Provincia di ENNA - Comune di ENNA

Data	REV	OGGETTO REVISIONE
20/07/2024	00	PRIMA EMISSIONE - Richiesta integrazioni Commissione Tecnica PNRR-PNIEC del 17/06/2024

OPERA:	TITOLO: Relazione di integrazione
Progetto per la realizzazione di un impianto agrivoltaico denominato "ENNA 2" della potenza di 42 MW in A.C. e 50 MWp in D.C. con sistema di accumulo integrato da 21 MW e di tutte le opere connesse ed infrastrutture da realizzarsi nel Comune di Enna (EN).	Progettista Ing. Salvatore Camillieri
UBICAZIONE IMPIANTO	
Contrada Salsello Enna (EN)	
DATA:	SCALA
20/07/2024	-

Il presente documento viene redatto in seguito alla richiesta di integrazioni pervenuta in data 17/06/2024 con protocollo U.0008667, dei quali si citano, capitolo per capitolo, le richieste ricevute.

Figura 1, Nuova perimetrazione del sito di interesse PAI. In azzurro il sito d'attenzione, in retino rosso l'area d'impianto.

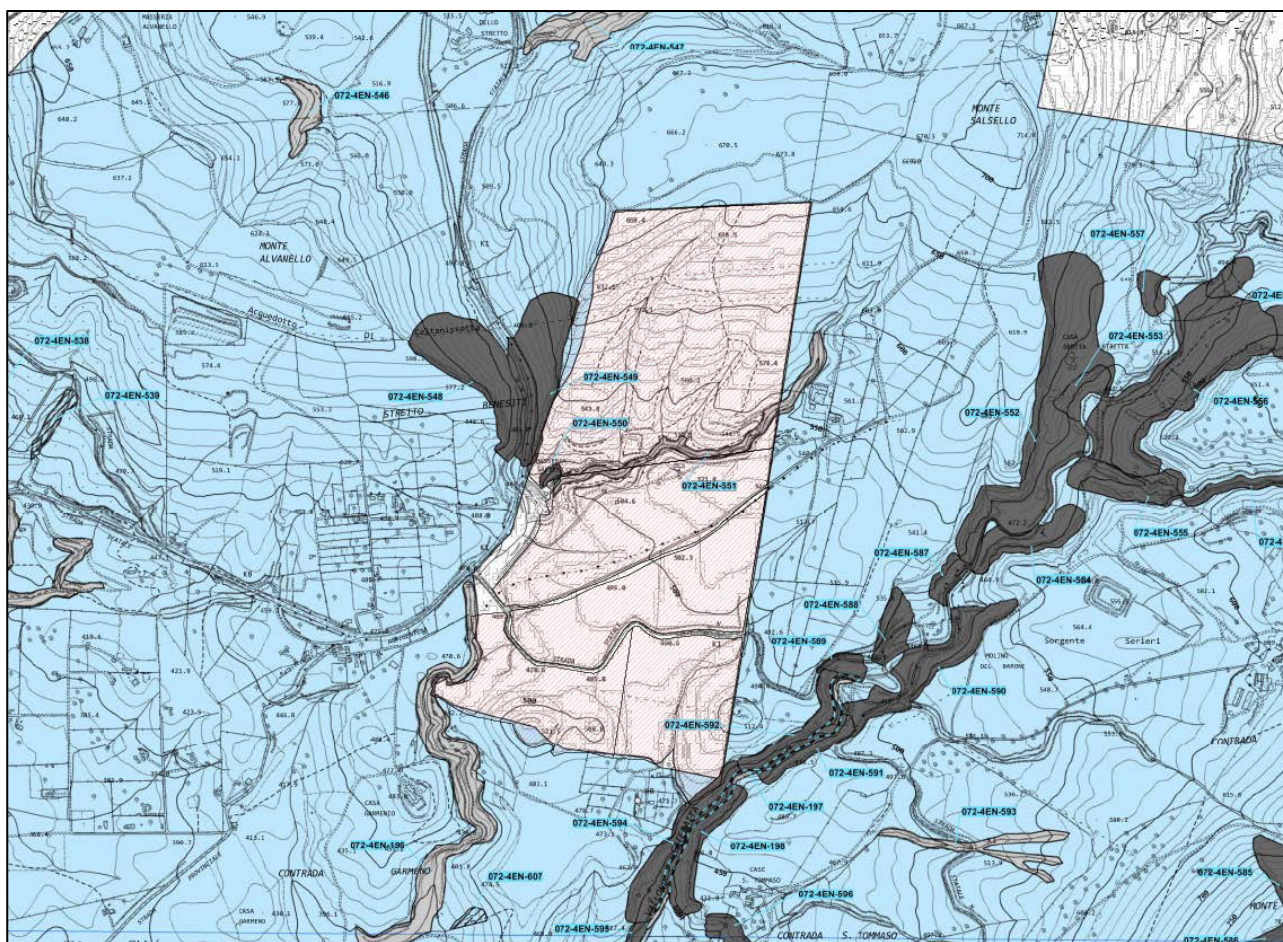
Poiché il sito interessato dagli interventi ricade interamente nei Siti di Attenzione Geomorfologici individuati dal PAI e poiché nel SIA e nelle relazioni specialistiche non si forniscono ulteriori elementi in proposito, si richiede di:

- 4.1. chiarire quali siano gli elementi di attenzione evidenziati dal PAI e quali azioni si intendono mettere in atto per superarli.*

4.1. L'area vasta intorno al progetto è stata definita sito di attenzione PAI in seguito allo sfruttamento della "Miniera di Pasquasia", distante circa 3 km dall'area di progetto. Tale sito di attenzione è censito dal Piano stralcio di bacino per l'Assetto Idrogeologico presso la Carta dei Dissesti n°32 con la sigla 072-4EN-345 – Bacino Idrografico del F.Imera Meridionale (072) – Area territoriale tra il Bacino Idrografico del F.Palma e il Bacino Idrografico del F.Imera Meridionale (071). Come esposto nel SIA, al capitolo 2 pag. 19-20, tale sito di attenzione è stato generato dal pericolo di interazione con le strutture minerarie del sottosuolo. Per affrontare tale questione si è proceduto su due assi paralleli:

Infine è stata fatta esplicita richiesta di aggiornamento del PAI rispetto dissesto in questione, tramite istanza presentata al Comune di Enna registrata con n° protocollo 0057763/2023, la quale risposta è consultabile al D.S.G. 256/2024, emesso il 01/03/2024 e pubblicato il 04/03/2024, con il quale viene esposta la nuova perimetrazione del dissesto, come si può vedere nella cartografia ufficiale (Comune di Enna, Sezione CTR 631070), che è stata utilizzata come base cartografica per la redazione di un nuovo elaborato da integrare, intitolato "Elab 92 Aggiornamento PAI per l'assetto geomorfologico", dei quali di seguito si riporta un estratto.
